Notification de sécurité produit URGENTE

Objet : IntelliSpace Critical Care and Anesthesia (ICCA) J.06.01/J.06.02 – Risque d'inexactitudes dans les totaux du bilan hydrique

Septembre 2026

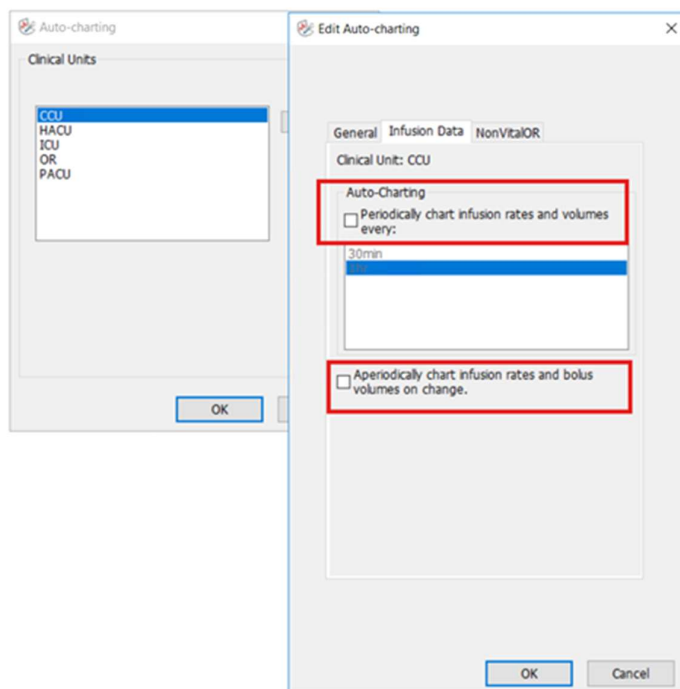
Dans les versions J.06.01 et J.06.02 du logiciel ICCA, les calculs générés par l'enregistrement automatique des remontées des PSE risquent d'entraîner des inexactitudes dans les apports totaux, les pertes totales, le bilan corporel net, le bilan de la durée du séjour ainsi que les valeurs associées au bilan hydrique.

Si un ou les deux réglages **d'enregistrement automatique des données de perfusion** sont configurés et utilisés pour une unité clinique, désactivez l'enregistrement automatique des remontées des PSE via le menu **Editeur de configuration → Interfaces → Validation auto (Configuration Editor → Interfaces → Auto Charting)** et activez la configuration, comme indiqué sur la capture d'écran ci-dessous.

Les deux cases sous l'intitulé "Données de perfusion" (Infusion Data) de la rubrique "Validation auto" (Auto-Charting) doivent rester décochées pour que l'enregistrement automatique des remontées des PSE soit désactivé.

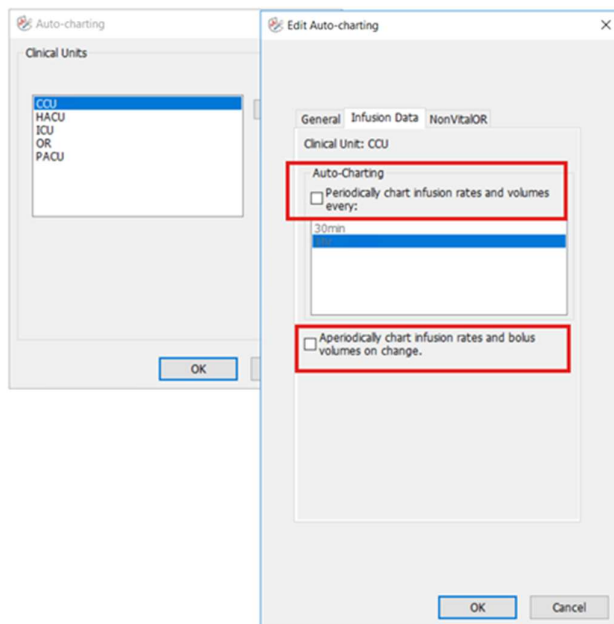
- Si un ou les deux réglages **d'enregistrement automatique des données de perfusion** sont configurés et utilisés pour une unité clinique, désactivez l'enregistrement automatique des remontées des PSE via le menu **Editeur de configuration → Interfaces → Validation auto (Configuration Editor → Interfaces → Auto Charting)** et activez la configuration, comme indiqué sur la capture d'écran ci-dessous.
- Si aucun des deux réglages n'est configuré ni utilisé, aucun changement de configuration n'est nécessaire.

Les deux cases sous l'intitulé "Données de perfusion" (Infusion Data) de la rubrique "Validation auto" (Auto-Charting) doivent rester décochées pour que l'enregistrement automatique des remontées des PSE soit désactivé.
